审图常见问题解析

一月一答

2023年09月 总第2期

《审图常见问题解析一月一答》2023年9月 总第2期

图1 二层平面图

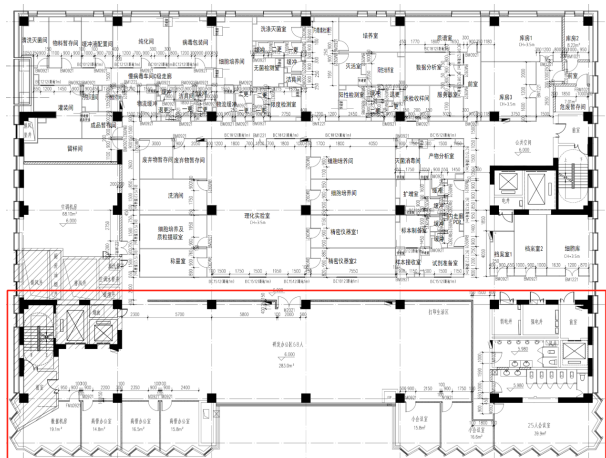
二层B轴以南办公区、高管办公室、25人会议室未采用耐火极限不低于2.00h防火隔

墙与厂房内的其他部位分隔,未设置至少一个独立的安全出口,违反《建筑防火通用规范》GB 55037-2022第4.2.2条第3款。

二层平面在洁净生产车间内设置研发办公区、高管办公室、会议室等生产辅助用房,以上场所与生产车间之间未采取耐火极限不低于2.00h的防火隔墙与厂房内的其他部位分隔,与生产区域之间的连通门未采用乙级防火门,也未设置一个独立的安全出口为生产辅助用房区域的人员提供疏散使用,因此判定违反《建筑防火通用规范》GB 55037-2022第4.2.2条第3款的规定。

二层平面在生产车间与研发办公区、高管办公室、会议室等生产辅助用房之间,设置耐火极限不低于2.00h的防火隔墙分隔;确需连通时,依据《建筑防火通用规范》GB 55037-2022第6.4.3条第8款要求,连通处应采用乙级防火门,生产辅助用房区域应设置一个不经过生产场所的独立安全出口,为辅助用房人员提供安全疏散使用。

图1 某洁净厂房洁净区局部房间截图

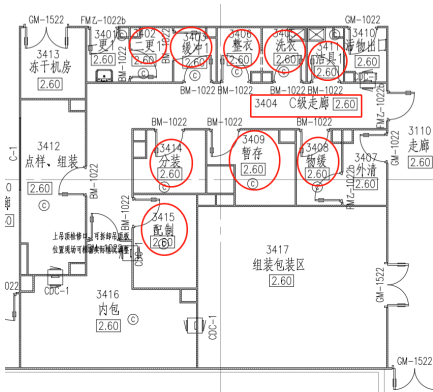
案例一(见图1、图2)为某洁净厂房洁净区局部房间,房间无外窗且内墙未安装能够被击破的玻璃窗,此类房间定性为无窗房

间。以上洁净房间装修采用了B1级的环氧自流平楼、地面做法。违反了消防相关规范。

本项目所圈画房间（见图1）为无窗洁净房间，房间对应的楼、地面装修材料（见图2）采用环氧自流平，所选图集做法的燃烧性能等级为B1级。环氧自流平是洁净区域较普遍使用的一种地面材料，选用此做法时要明确其燃烧性能等级，并关注洁净区域是否为无窗房间，单/多层洁净车间的无窗房间地面不能采用B1级，应采用A级。

（1）无窗房间内部装修材料燃烧性能等级除A级外，应在表6.0.1规定的基础上提高一级，该项目洁净车间的地面材料应由B1级提高为A级

（2）若采用B1级地面材料，需在洁净房间安装能够被击破的玻璃窗。

图3 某洁净厂房洁净区局部截图

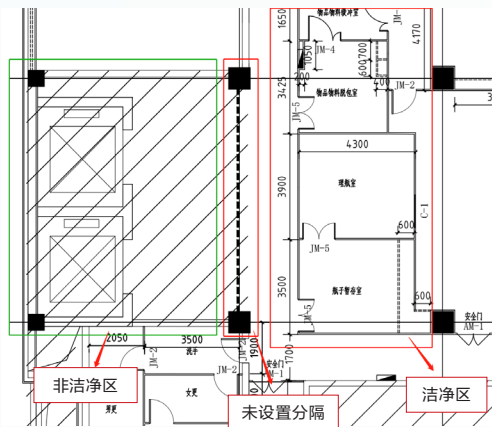
案例二（见图3）为某洁净厂房局部，电梯厅为非洁净区域，并未采取不燃烧体隔断措施与洁净区分隔，违反了洁净厂房相关规范。

本工程为局部改造项目（见图3），电梯厅为非改造区域，且为非洁净区，其紧邻改造后的洁净区。设计时未对电梯厅与洁净区交界处设置分隔，不能保证改造后洁净区域的洁净度要求。改造项目要整体考虑改造区与非改造区对改造后新功能的影响，做好界面处理。

根据《洁净厂房设计规范》GB 50073-2013第5.2.5条的规定，电梯厅为非洁净区，与洁净生产区之间设置不燃烧体隔断措施，隔墙及其相应顶棚的耐火极限不应低于1.00h，隔墙上的门窗耐火极限不应低于0.60h。

图4 某洁净厂房洁净区局部及门窗表截图

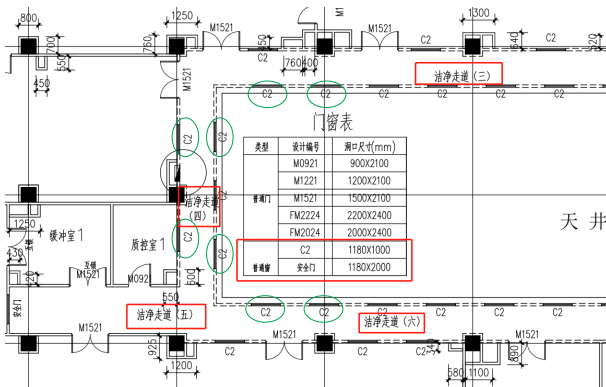
案例三（见图4）为某洁净厂房局部，设在洁净走道上的内窗及外窗均采用普通窗，未明确设置要求，无法判断是否满足洁净厂房对窗的规定，违反了洁净厂房相关规范。

本项目洁净走道两侧分别设置了内窗和外窗C2，门窗表仅标注为“普通窗”（见图4），未给出相关洁净室外窗做法，对于电子工业洁净厂房，要求外窗同时应采取防结露措施，此项目洁净窗设计深度不足。

洁净区设置的窗应要求采用双层玻璃固定窗，应有良好的气密性，且窗的耐火极限不应低于0.60h。

图1

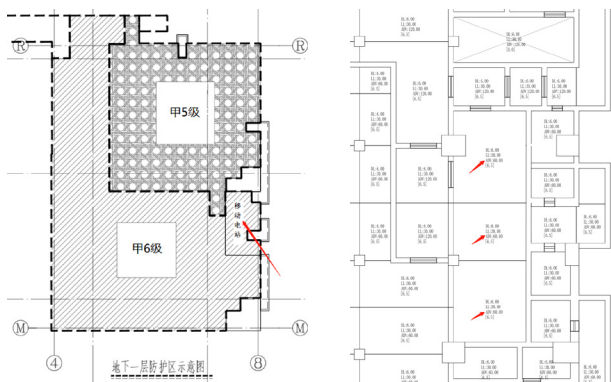
某项目7~8轴×M~N轴处的人防内部移动电站抗力级别不明确,此移动电站同时为甲5级和甲6级人防供电,计算书中此范围顶板人防等效静载取值 60kN/m^2 不满足甲5级人防的要求。见图1“地下一层防护区示意图”、图2“荷载计算简图”及“人防等效静荷载取值表”。

该项目人防内的移动电站贴邻设置在防护单元1甲5级专业队队员掩蔽部和防护单元2甲6级物资库连接处,同时为两个防护单元提供战时供电,结构设计应能满足两个防护单元中抗力级别高的防护要求及动荷载下的承载力要求。

本项目的移动电站范围内顶板的人防等效静载取值为 60kN/m^2 ,系按甲6级人防顶板设计,小于甲5级人防的抗力要求,违反了《平战结合人民防空工程设计规范》DB11/994-2021第3.1.4条、4.1.4条、4.1.5条的规定,考虑到此处顶板实配钢筋较计算结果有富裕量,但无法判定能否满足甲5级人防荷载下的承载力要求,根据《北京市房屋建筑工程施工图事后检查要点(试行)》判定为人防未达到承诺。

应根据移动电站的范围复核相关构件是否满足甲5级人防的防护及动荷载下的承载力要求,以满足规范对移动电站抗力级别不低于所服务的人防工程最高抗力级别的规定。

图1 设计计算书

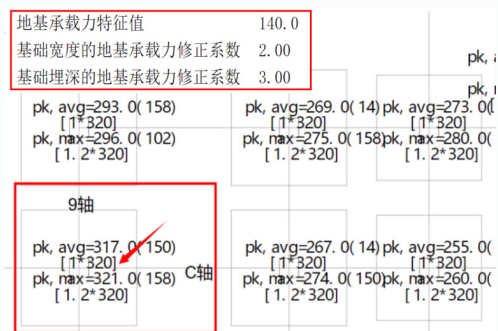
本项目为多层框架结构,采用天然地基独立基础。根据地勘报告,基础持力层为新近沉积土第②层粉砂层,其地基承载力标准值 $f_{ka}=140\text{kPa}$ (注:设计采用的计算程序仅能以“特征值”显示)。

按《北京地区建筑地基基础勘察设计规范》DBJ 11-501-2009(2016年版)第7.3.7条规定,新近沉积粉砂层地基承载力宽度、深度修正系数分别为0.3、1.5,设计文件中地基承载力修正系数是按一般第四纪沉积土的宽度、深度修正系数2.0、3.0选取。

以独基DJ-2(9×C轴处)为例,基础底标高-3.1m、宽度6.6m,修正后地基承载力标准值约为 $f_a=201.5\text{kPa}$,而基础计算书中修正后地基承载力标准值 $f_a=320\text{kPa}$,约为规范计算值的1.6倍,超出较多,严重影响地基基础安全(见图1)。

设计进行地基承载力修正计算时,未按规定规定的土类及岩性正确选取地基承载力修正系数,不符合北京市地方标准《北京地区建筑地基基础勘察设计规范》DBJ 11-501-2009(2016年版)第7.3.7条的要求;违反了《建筑与市政地基基础通用规范》GB 55003-2021第2.1.3条“……设计计算应原理正确、概念清楚,计算

(1) 地基承载力修正系数与土类及岩性密切相关,设计时应依据勘察报告及北京市地方标准的相关规定

正确选取修正系数。

(2) 按北京市地方标准《北京地区建筑地基基础勘察设计规范》DBJ 11-501-2009(2016年版)第7.3.7条的规定,进行地基承载力修正计算并复核基础截面尺寸及配筋,确保地基基础安全。

图1 地下一层人防工程给排水管道平面图(局部)

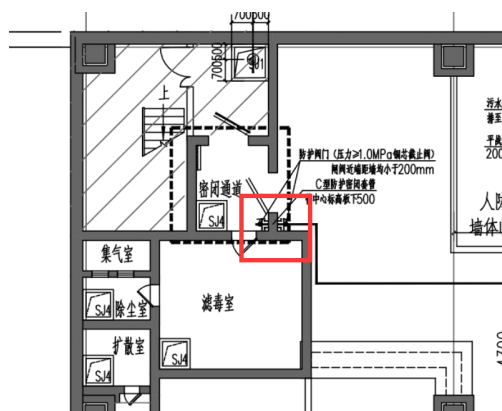
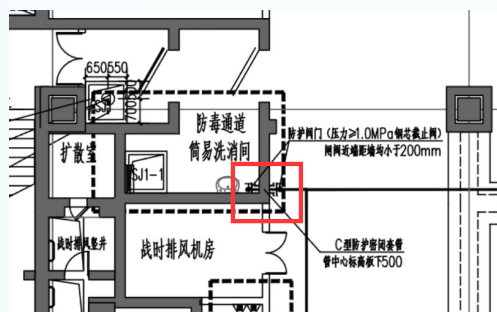
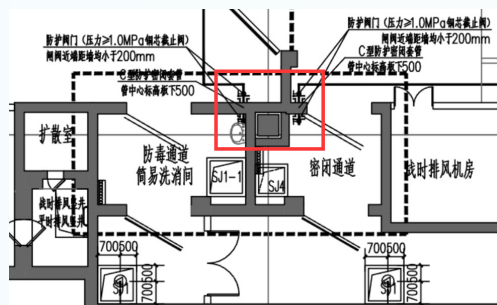
某高端贸易供应链示范基地项目地下一层设有人防工程。平时为戊类仓库,战时为甲6级二等人员掩蔽所(移动电站)、甲6级人防物资。人防口部冲洗用的冲洗栓设置在密闭通道、防毒通道内,均未设置在清洁区(见图1~3)。

《平战结合人民防空工程设计规范》DB11/994-2021第6.4.7条第4款要求在需冲洗部位附近的清洁区设冲洗用的冲洗栓或冲洗水嘴。《人民防空地下室设计规范》GB 50038-2005第6.4.5条第3款并未要求冲洗栓或冲洗水嘴设置在清洁区，一般均参照《防空地下室给排水设计示例》09FS01等图集设置在密闭通道内。设计人员因未注意到《平战结合人民防空工程设计规范》DB11/994-2021与《人民防空地下室设计规范》GB 50038-2005之间的差异而违反相关规定。

冲洗栓或冲洗水嘴设置在需冲洗部位附近的清洁区，如密闭通道密闭门附近，服务半径不宜超过25m。

图1 某办公楼三层通风、排烟平面图(局部)

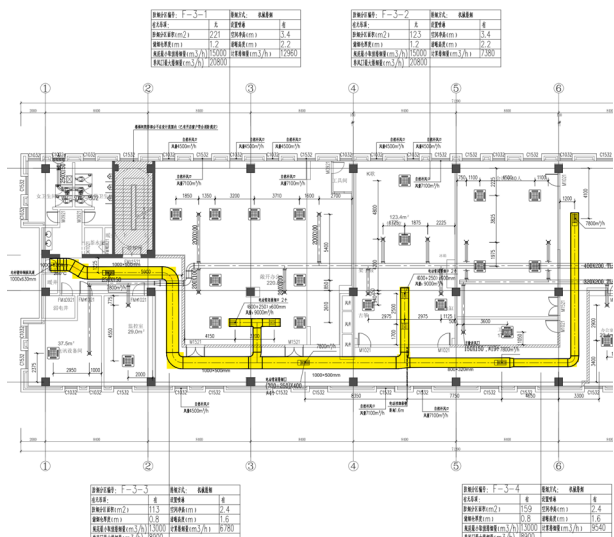
某办公楼设有机械排烟系统,平面划分四个防烟分区,每个防烟分区排烟支管未设排烟防火阀(见图1)。

排烟系统负担多个防烟分区,每个防烟分区排烟支管未设排烟防火阀,违反了《消防设施通用规范》GB 55036-2022第11.3.5条第2款的规定,根据《北京市房屋建筑工程施工图事后检查要点(试行)》,判定违反消防B类强条。

设计时排烟系统应按防烟分区设置排烟支管,并按规范要求要求在排烟支管上设置排烟防火阀,案例中设在走道的排烟口应用支风管与排烟主管道连接,且应连接前在支管上设排烟防火阀。

图1 车库照明平面图

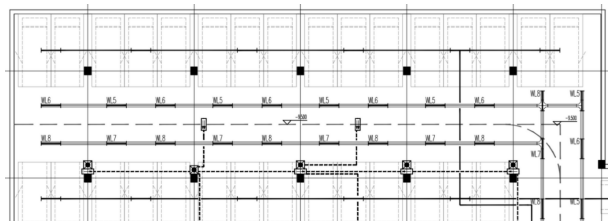
地下车库电施-06、07车道车位照明未采取节能控制措施,不满足《建筑节能与可再生能源利用通用规范》GB 55015-2021第3.3.8条要求。

依据GB 55015-2021第3.3.8条要求, 建筑的走廊、楼梯间、门厅、电梯厅及停车库照明应能够根据照明需求进行节能控制, 可采用就地感应控制, 包括红外、雷达、声波等探测器的自动控制装置。本工程停车库照明平面未采用开关控制(见图1), 灯具未设置感应开关(见图2), 照明系统也未采用智能控制系统(见图3), 未采取任何节能控制措施, 造成车库照明为长明灯, 违反《建筑节能与可再生能源利用通用规范》GB 55015-2021第3.3.8条规定, 判定违反质量B类强条。

停车库照明可增加感应控制,感应器可选择雷达和红外探测器。如想提高照明效果和使用者的感受,减少灯光明暗转换,可以采用智能照明控制系统,根据不同区域,对照明进行分区、分组、分时控制。

图1 项目工程地质剖面图

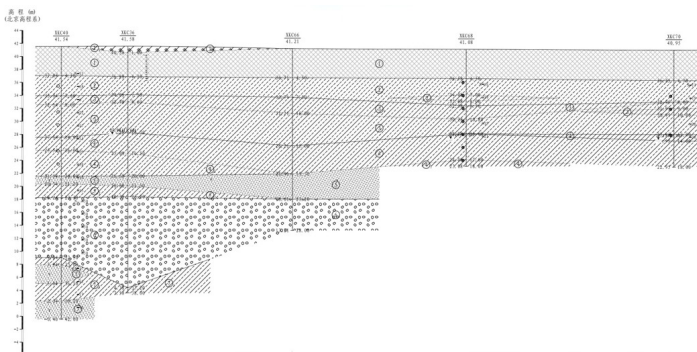
本项目在建议配套楼采用CFG桩复合地基方案时,选择⑤层细砂、⑥层卵石层作为桩端持力层。

本项目在建议配套楼采用CFG桩复合地基方案时,明确建议选择⑤层细砂、⑥层卵石层作为桩端持力层,而该楼大部分钻孔深度为15m~18m,未揭露⑤层细砂、⑥层卵石

层,违反了《工程勘察通用规范》GB 55017-2021规定,根据《北京市房屋建筑工程施工图事后检查要点(试行)》判定违反勘察B类强条。

本项目在前期勘探工作量策划时,应充分收集拟建场地附近已有勘察资料,分析地基土层的分布状况及相关物理力学指标,并确定本项目可能采取的地基方案,以便合理确定现场钻探的钻孔深度;在编制勘察报告提出地基基础方案建议时,应依据地基处理方法、上部荷载条件及工程地质条件,针对不同建筑的基础形式、基础埋深、荷载及地层分布等条件,估算桩长,提出适宜、可行的桩端持力层及相关设计参数。
